**APPROBATION  
DE LA MODIFICATION N° 3  
DU PLAN LOCAL D'URBANISME ET DE L'HABITAT  
(PLU-H)**

**Annexe à la délibération**  
du conseil de la Métropole de Lyon  
du 21 novembre 2022

Evolutions apportées au dossier  
d'enquête publique

Point n° 131.A

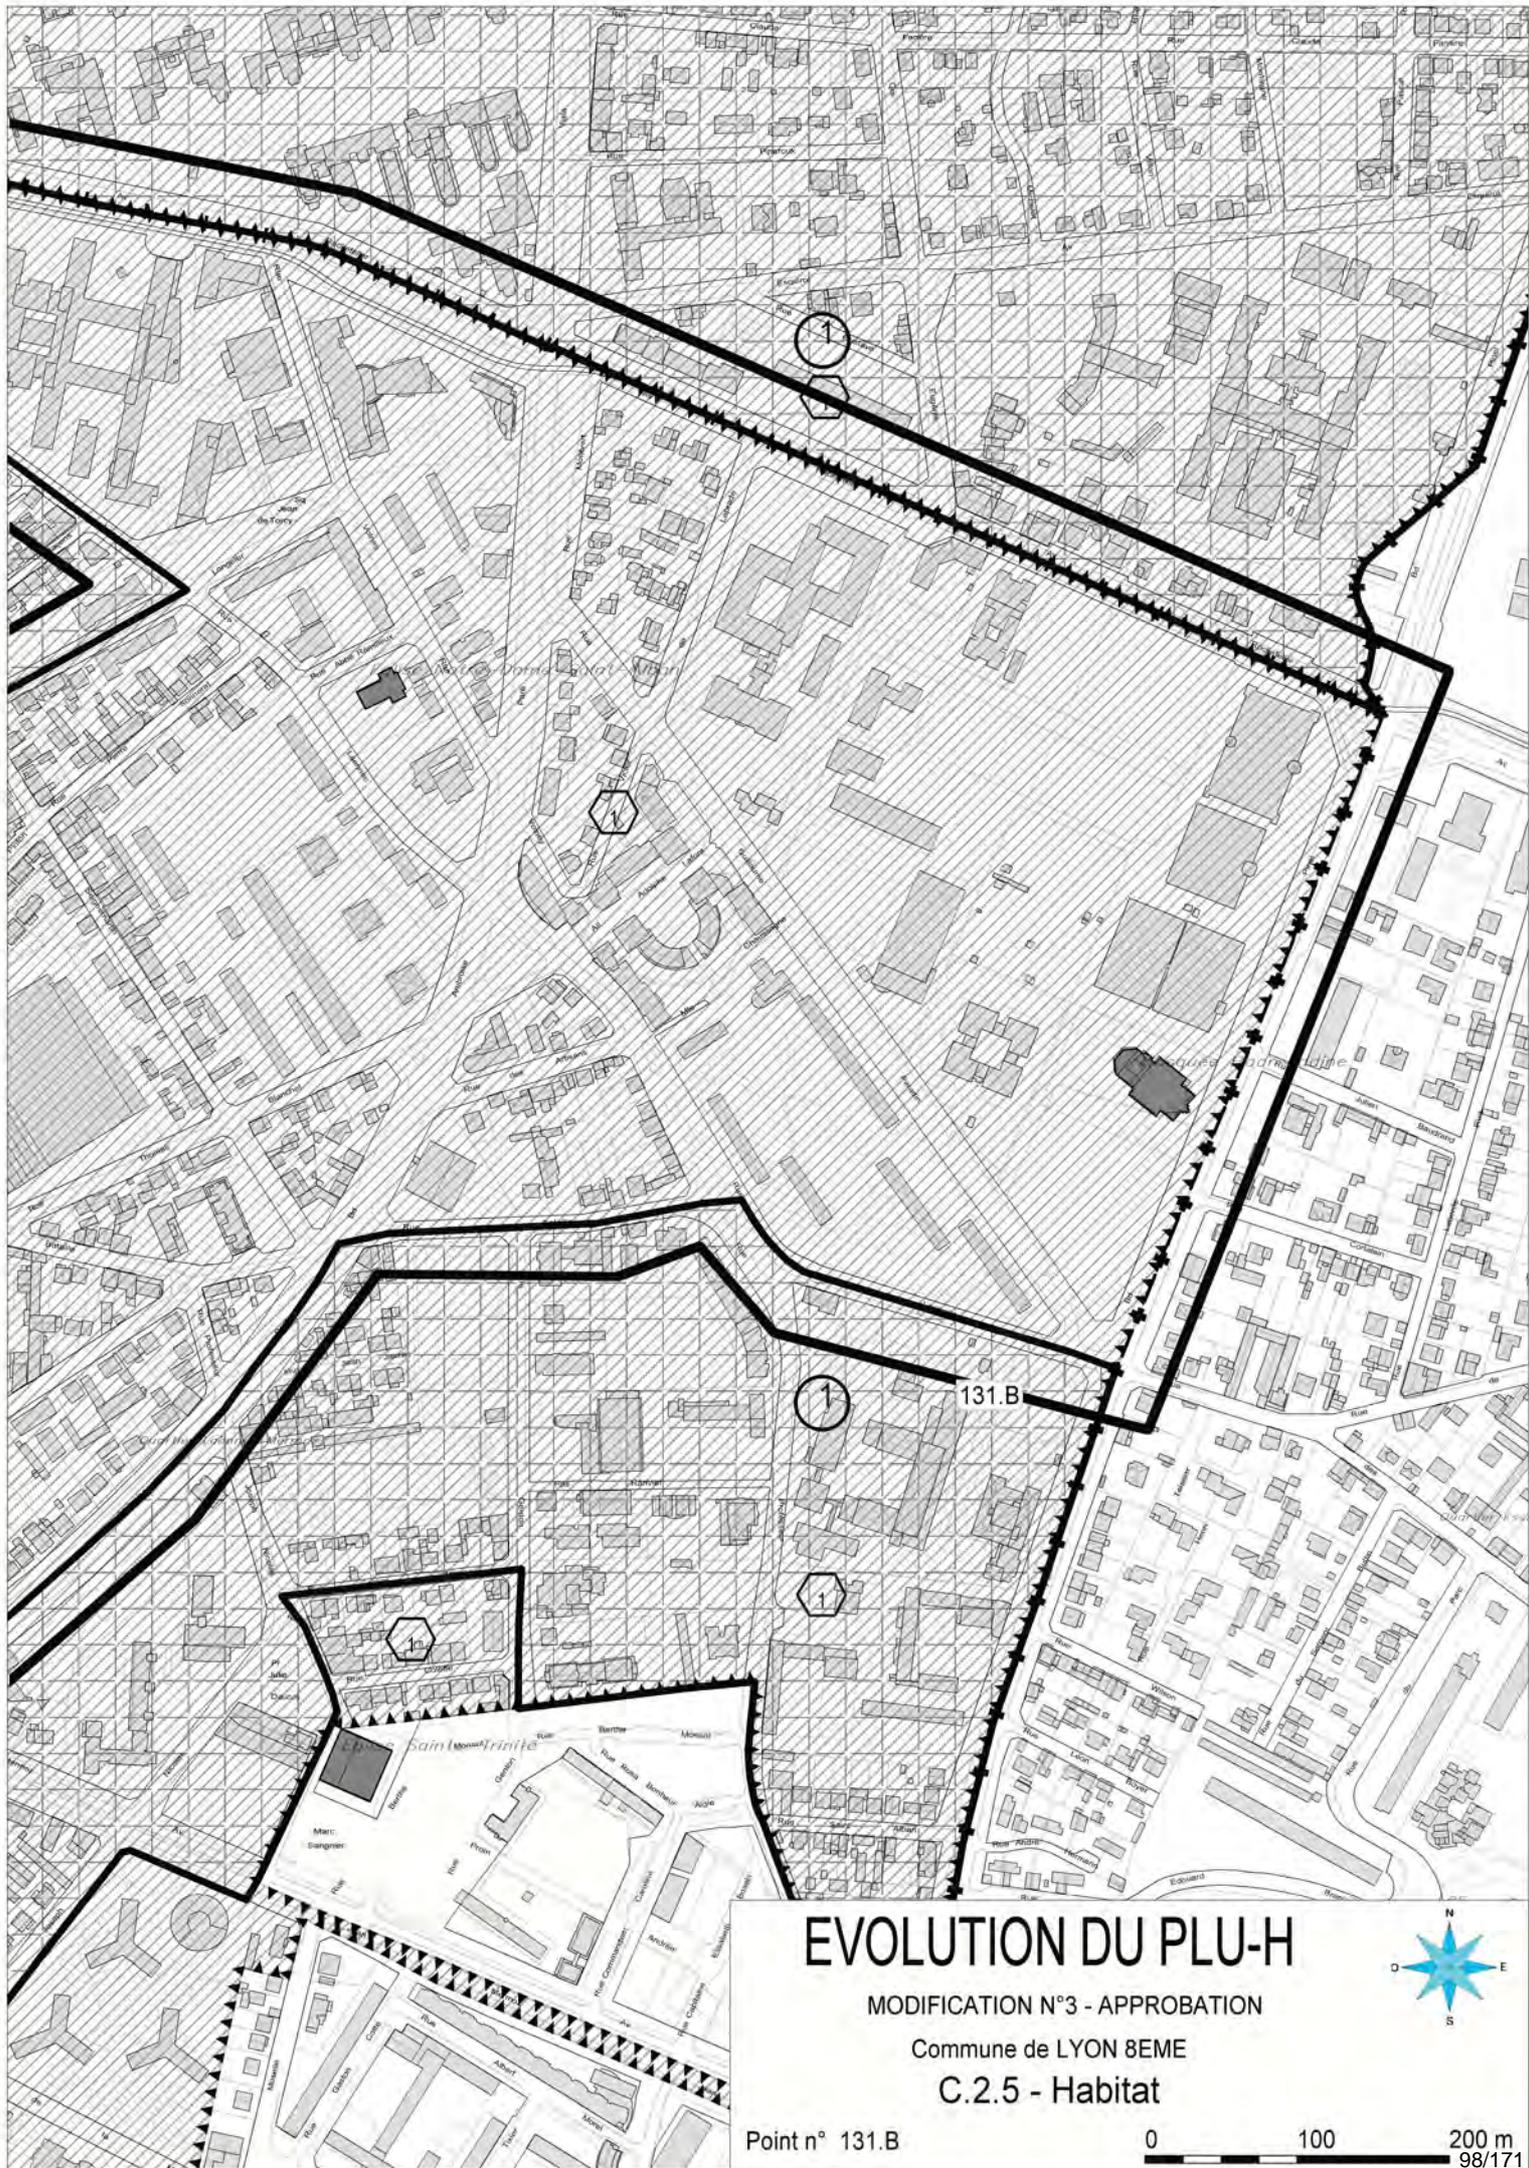
| LYON 8ème | 131 | <p>Création d'un nouveau secteur de mixité sociale (SMS) 2 avec des règles différenciées sur le périmètre de Montplaisir délimité par l'avenue Berthelot, le boulevard Jean XXIII, le cour Albert Thomas, la limite d'arrondissement à l'ouest, la rue Marius Berliet, et la rue Saint-Maurice :</p> <ul style="list-style-type: none"> <li>- un premier seuil d'exigibilité entre 800 m<sup>2</sup> et 1 500 m<sup>2</sup> de surface de plancher impose 30% minimum de surface de plancher du programme affecté au logement aidé en PLUS et PLAI.</li> <li>- un second seuil d'exigibilité de plus de 1500 m<sup>2</sup> et jusqu'à 5 000 m<sup>2</sup> de surface de plancher impose 35% minimum de la surface de plancher du programme affecté au logement aidé en PLUS, PLAI, et PLS, dont 30% minimum de PLAI et 20% maximum de PLS.</li> <li>- un dernier seuil d'exigibilité de plus de 5 000 m<sup>2</sup> de surface de plancher impose 45% minimum de la surface de plancher du programme affecté au logement aidé avec 35% de PLUS, PLAI et 10% PLS, PLI et BRS.</li> </ul> <p>Maintien du SMS 1 sur le reste de l'arrondissement avec évolution des règles et création d'un nouveau seuil :</p> <ul style="list-style-type: none"> <li>- un premier seuil d'exigibilité entre 1000 m<sup>2</sup> et 1 500 m<sup>2</sup> de surface de plancher impose 25% minimum de la surface de plancher du programme affecté au logement aidé en PLUS et PLAI.</li> <li>- un second seuil d'exigibilité de plus de 1500 m<sup>2</sup> et jusqu'à 5000 m<sup>2</sup> de surface de plancher impose 30% minimum de la surface de plancher du programme affecté au logement aidé en PLUS, PLAI, avec 30% minimum de PLAI et 30% maximum de PLS.</li> <li>- un dernier seuil d'exigibilité de plus de 5000 m<sup>2</sup> de surface de plancher, n'évolue pas suite à l'enquête publique. (Il impose 40% minimum de la surface de plancher du programme affecté au logement aidé avec 30% de PLUS, PLAI et 10% PLS, PLI et BRS).</li> </ul> <p>Suppression du périmètre des SMS, de 2 secteurs IRIS (îlots regroupés pour l'information statistique) suivants :</p> <ul style="list-style-type: none"> <li>- le premier secteur se situe au sud de Grange-Blanche sur un périmètre délimité par le boulevard Jean XXIII, l'avenue Jean Mermoz, le boulevard Ambroise Paré, la rue Bataille, la rue Laennec, le boulevard Pinel, l'avenue Rockefeller, la rue Nungesser et Coli, la rue Laennec, la rue Longefer, la rue Bataille, et la rue Maryse Bastié.</li> <li>- le second secteur se situe sur l'hôpital Saint Jean de Dieu sur un périmètre délimité par les voies ferrées à l'ouest, la voie apaisée au nord du stade du Clos Layat, la Route de Vienne, et la limite d'arrondissement au sud. (voir plans joints)</li> </ul> |

Point n° 132.b

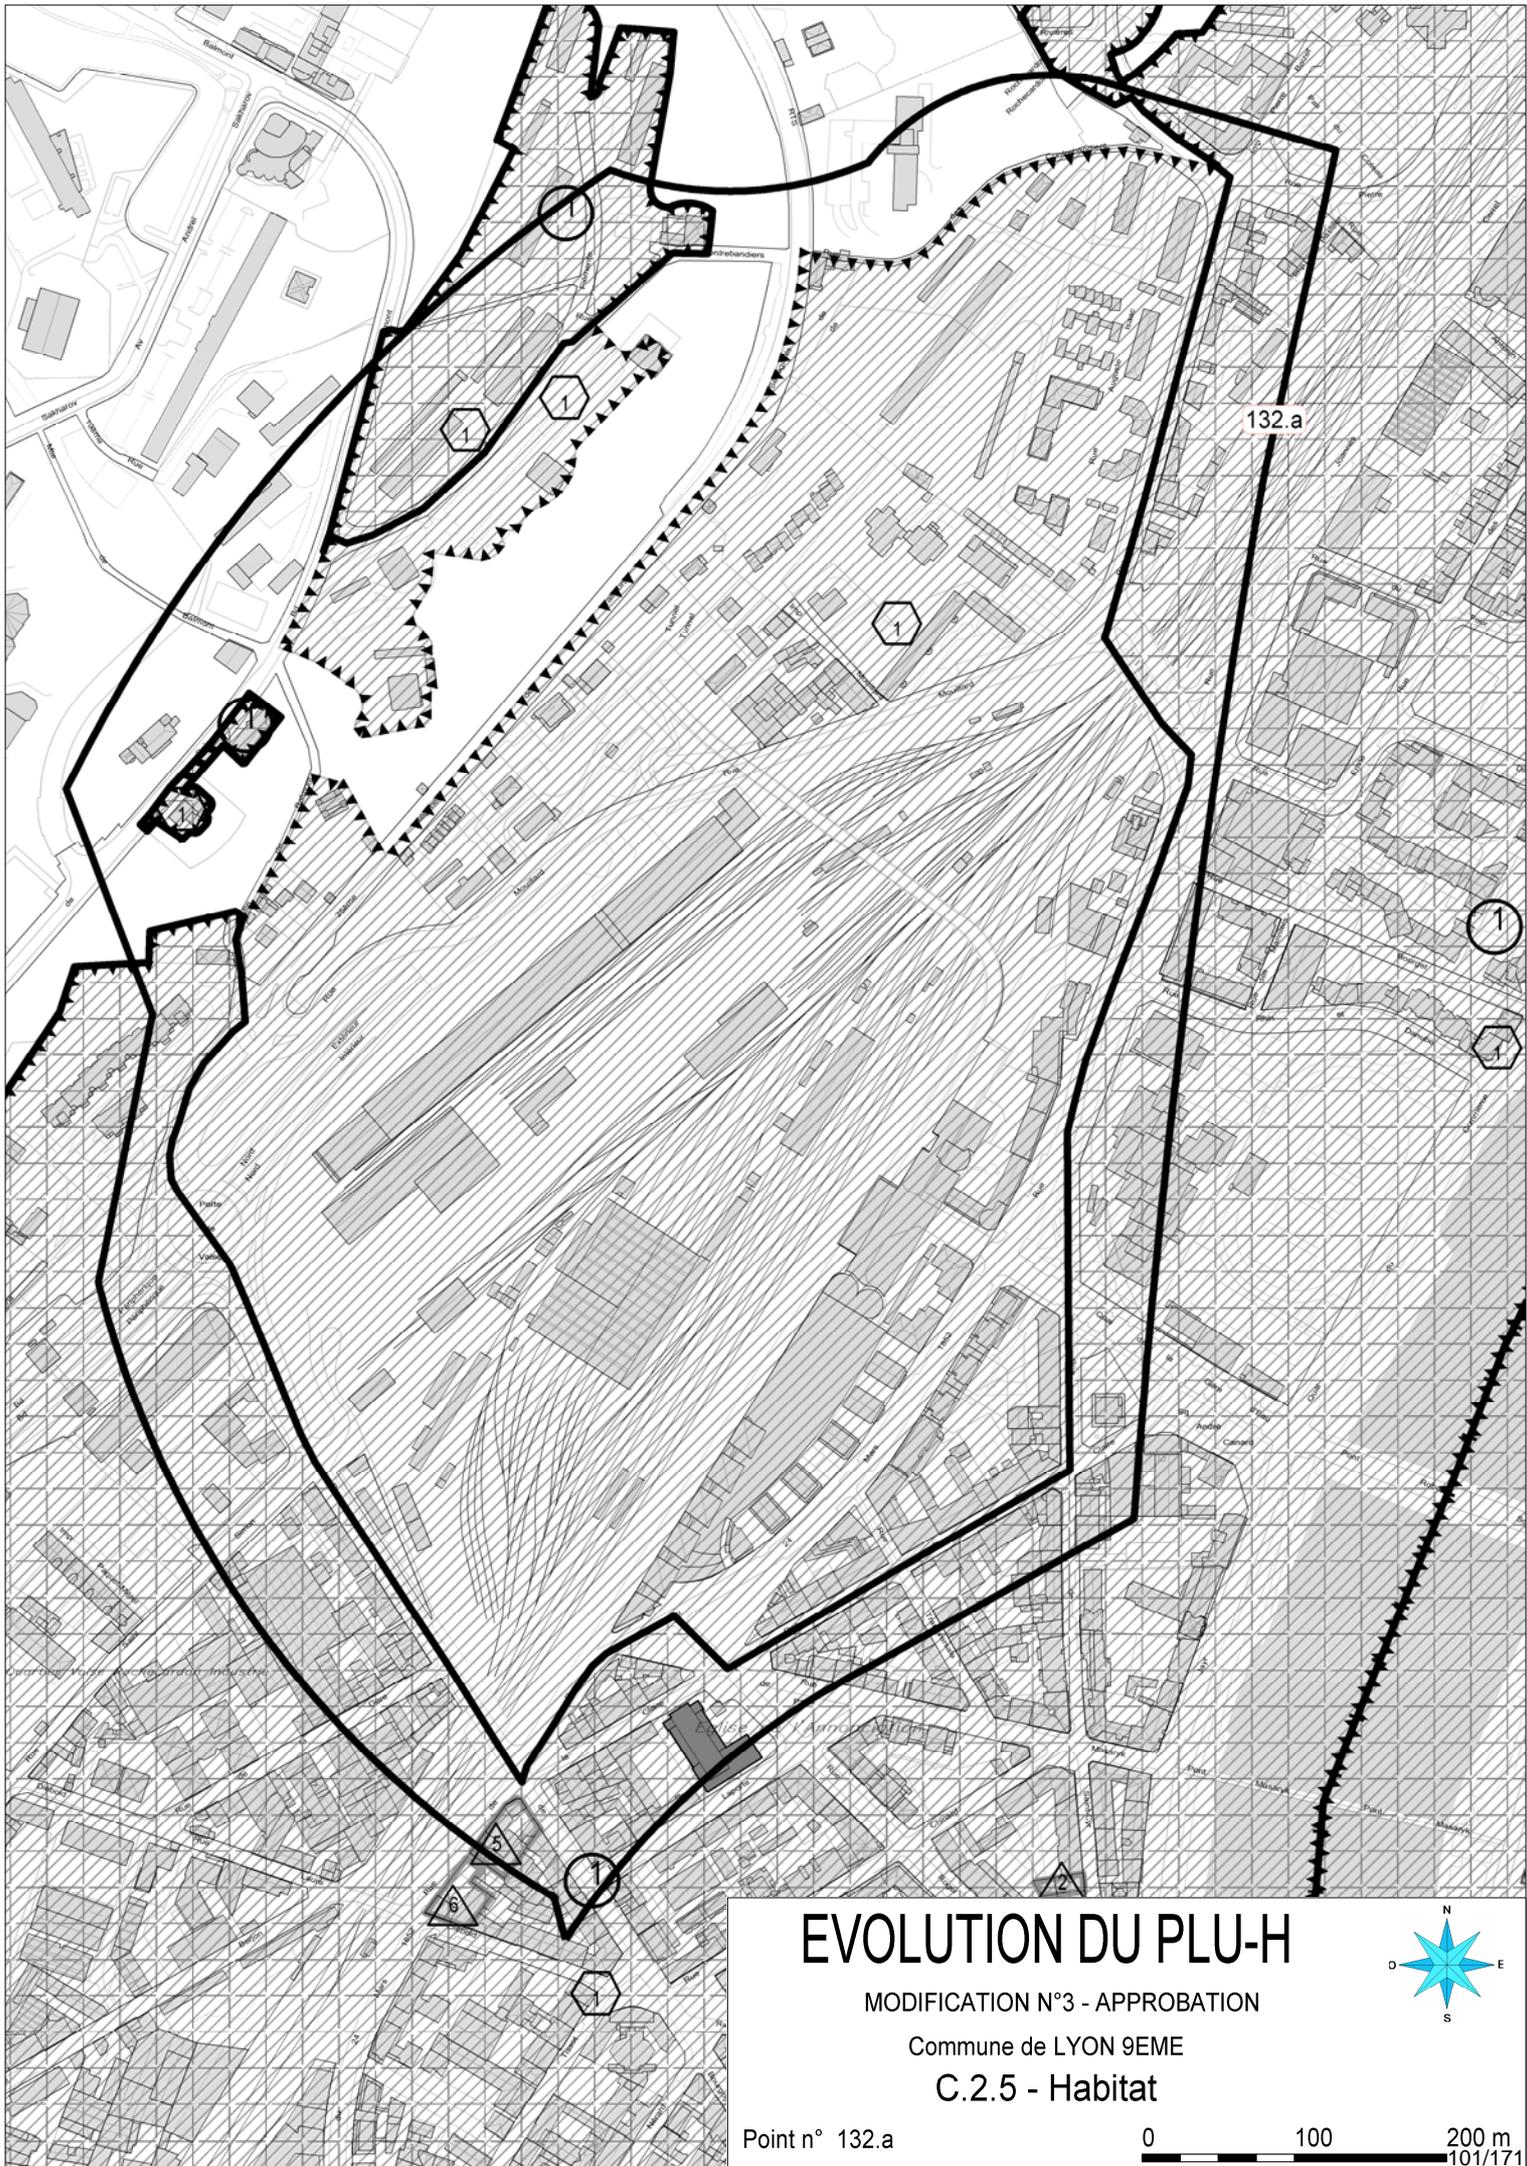
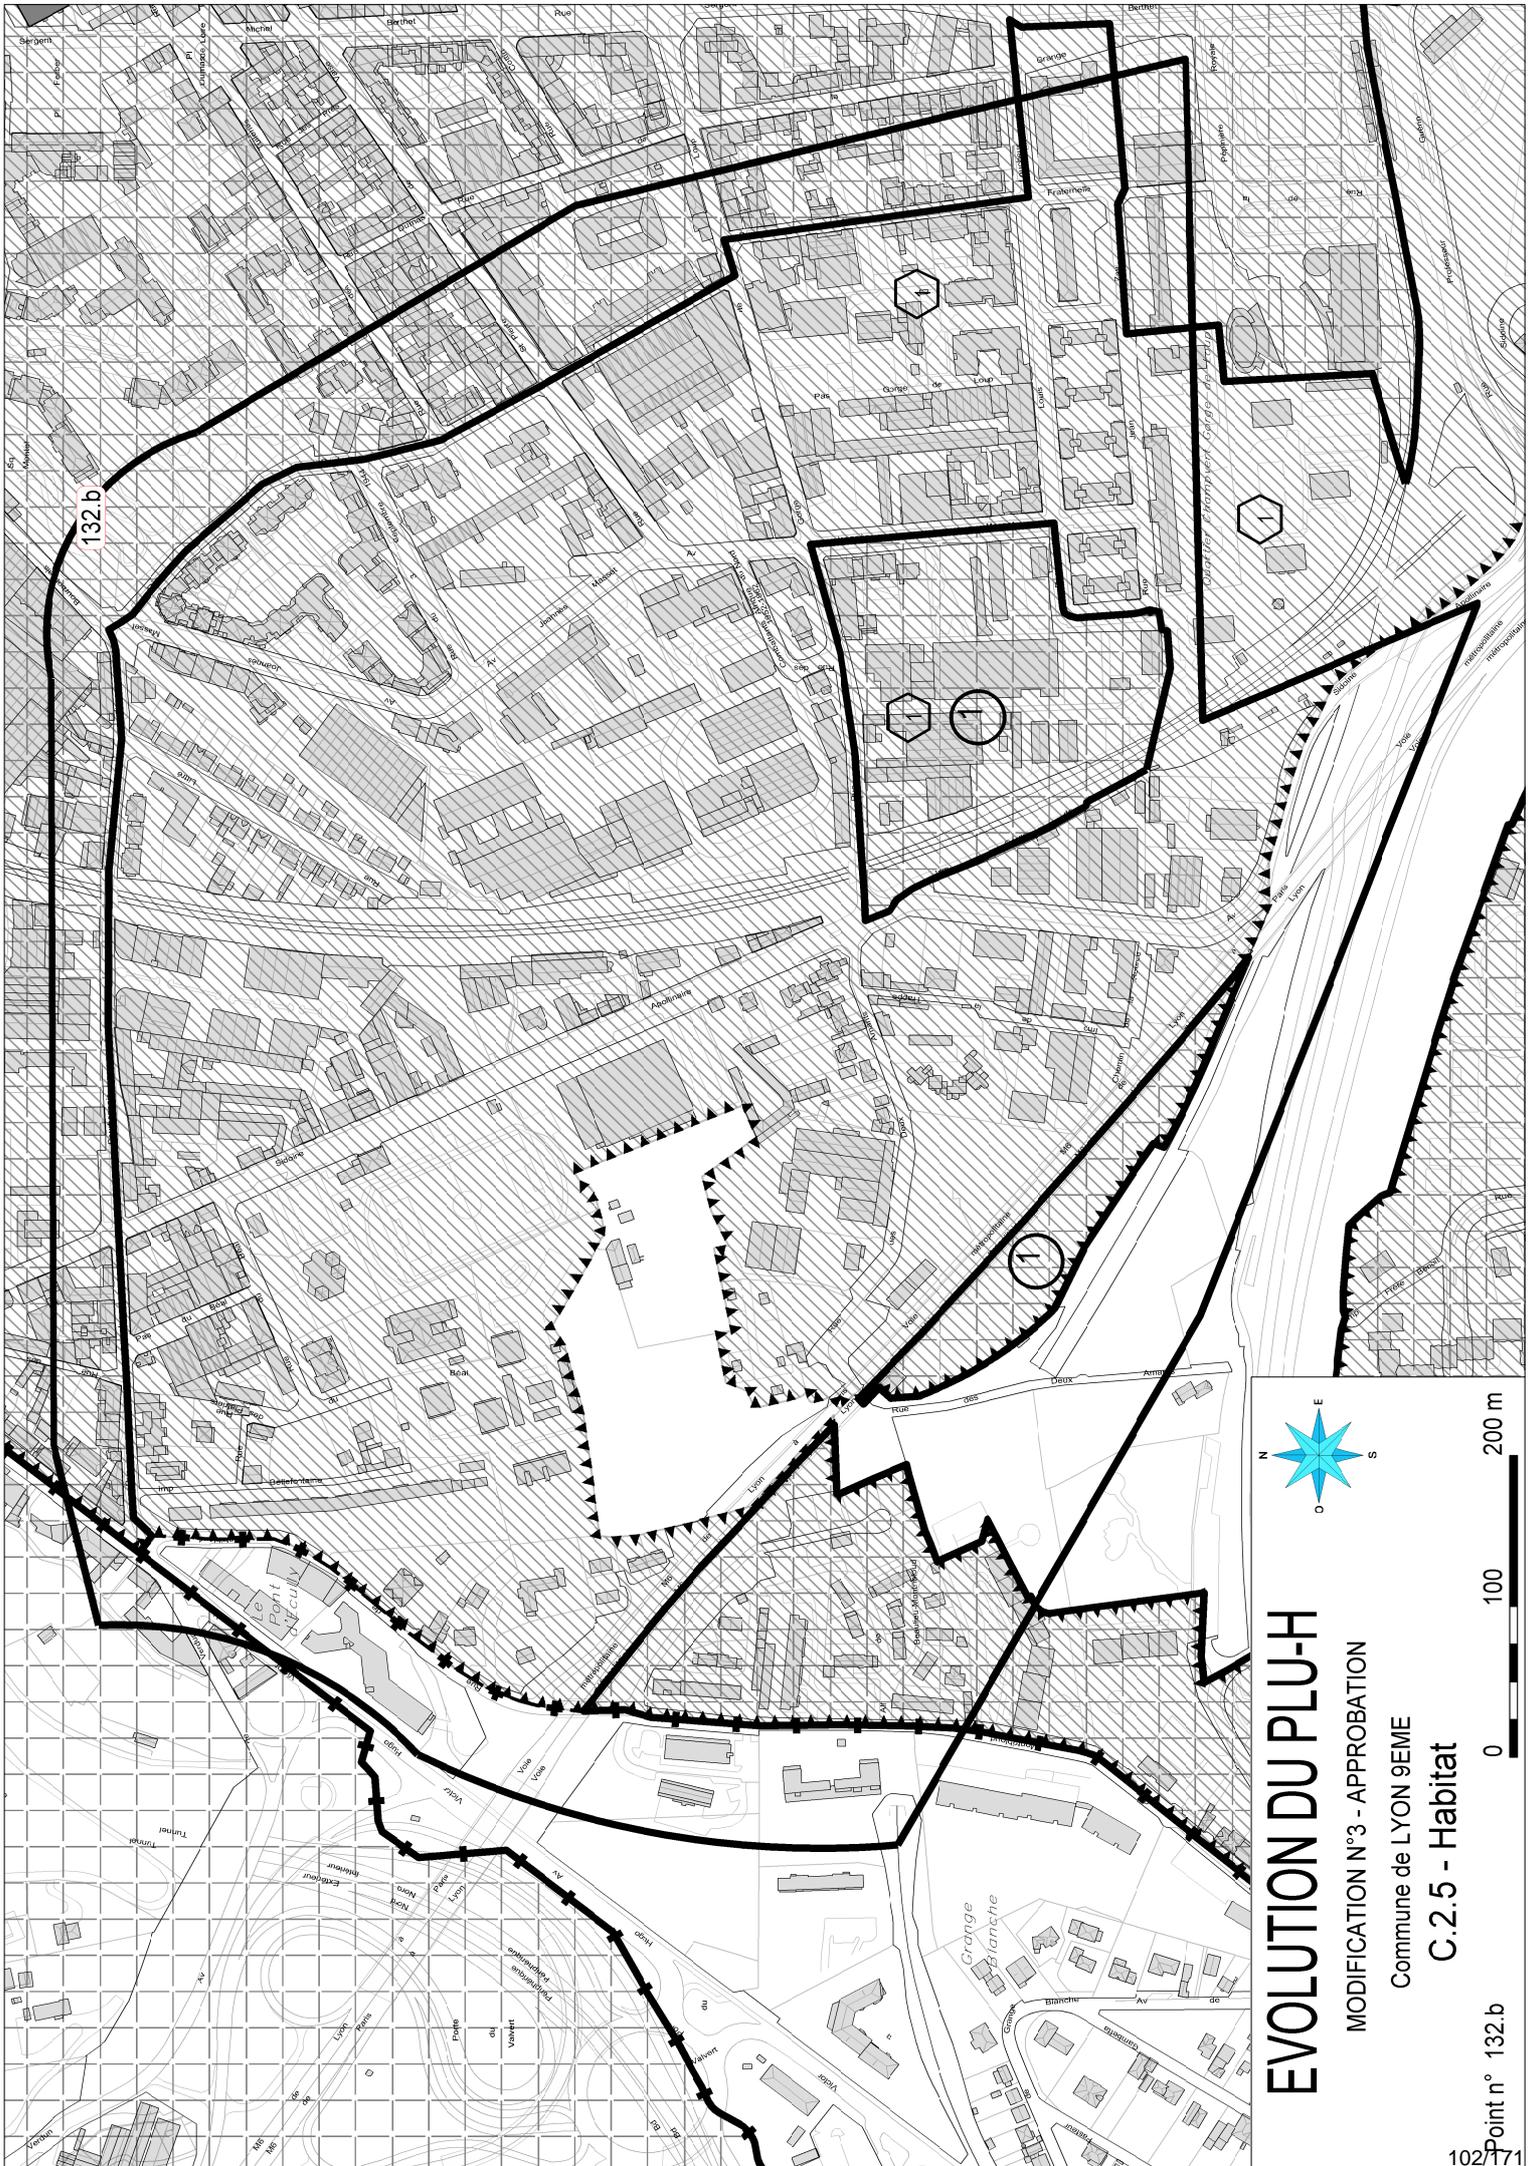
| LYON 9ème | 132 | <p>Evolution des règles des secteurs de mixité sociale (SMS), en scindant en deux le premier seuil tel que présenté dans le document du PLU-H soumis à enquête publique :</p> <ul style="list-style-type: none"> <li>- un premier seuil d'exigibilité entre 1 000 m<sup>2</sup> et 1 500 m<sup>2</sup> de surface de plancher impose que 25% minimum de la surface de plancher du programme soit affecté au logement aidé, les catégories de logement aidé concernées sont PLUS et PLAI.</li> <li>- un second seuil d'exigibilité de plus de 1 500 m<sup>2</sup> jusqu'à 5 000 m<sup>2</sup> de surface de plancher, impose que 30% minimum de la surface de plancher du programme soit affecté au logement aidé, les catégories de logement aidé concernées sont PLUS, PLAI et PLS avec 30 % minimum de PLAI et 30 % maximum de PLS.</li> <li>- le dernier seuil d'exigibilité de plus de 5 000 m<sup>2</sup> de surface de plancher, n'évolue pas suite à l'enquête publique. (Il impose que 40 % minimum de la surface de plancher du programme soit affecté au logement aidé, les catégories de logement aidé concernées et la ventilation de la surface de plancher affecté au logement aidé sont les suivantes : 30 % PLUS, PLAI et 10 % PLS, PLI et BRS).</li> </ul> <p>Suppression du périmètre des SMS, de 3 secteurs IRIS (îlots regroupés pour l'information statistique) suivants :</p> <p>Le premier secteur se situe vers la gare de Vaise sur un périmètre délimité par le rue de Bourgogne, l'avenue du 25ème Régiment des travailleurs Sénégalais, la Montée de Balmont, le boulevard de Balmont, les rues de la Piementie, des Contrebandiers, de Saint-Cyr, de la Claire, Roger Salengro et du 24 mars 1852.</p> <p>Le second secteur se situe vers la rue du Béal sur un périmètre délimité par les rues du Bourbonnais, de Montriblout, la voie métropolitaine M6 Lyon Paris, l'avenue Sidoine Apollinaire, la rue Gorge de Loup, l'avenue Joannès Masset, les rues Louis Loucheur, Jean Zay, de la Fraternelle et du Docteur Horand.</p> <p>Le troisième secteur se situe sur le quartier de La Grivière, sur un périmètre délimité par la voie ferrée présente au nord de la rue Professeur Guérin, la rue Pierre Audry, l'avenue Barthélémy Buyer et l'avenue Sidoine Apollinaire. (voir plans joints)</p> |
